## BAGIAN 5 EVALUASI DESAIN

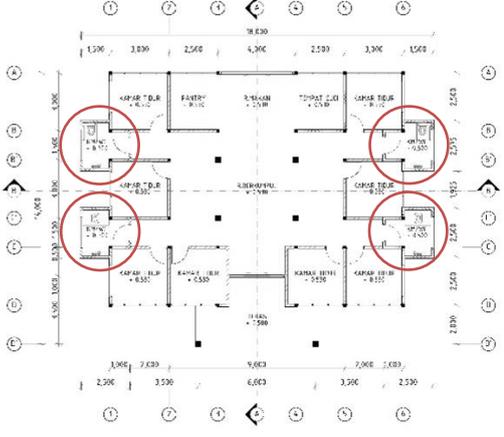
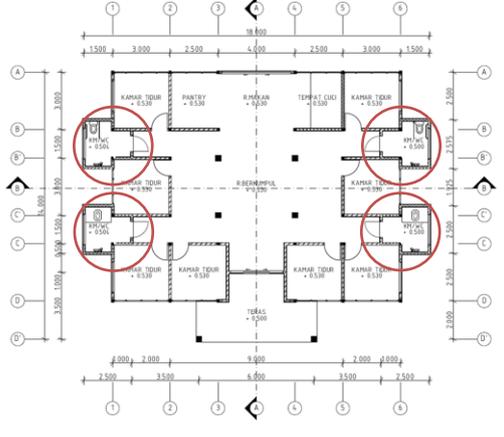
No	Sebelum Evaluasi	Setelah Evaluasi
1		
	<p>Pintu kamar mandi memiliki arah buka ke dalam akan membuat lansia dengan kondisi difable kesulitan mengaksesnya.</p>	<p>Pintu kamar mandi di ubah menjadi terbuka keluar pada seluruh bangunan dengan pengguna utama lansia yaitu rumah lansia dan isolasi</p>
2		
	<p>Atap joglo pada rumah lansia akan tampus pada saat hujan. Jendela ventilasi pada atap sulit diakses untuk di buka tutup.</p>	<p>Jendela ventilasi dihilangkan dan di tambah tritisan agar tidak tampus.</p>
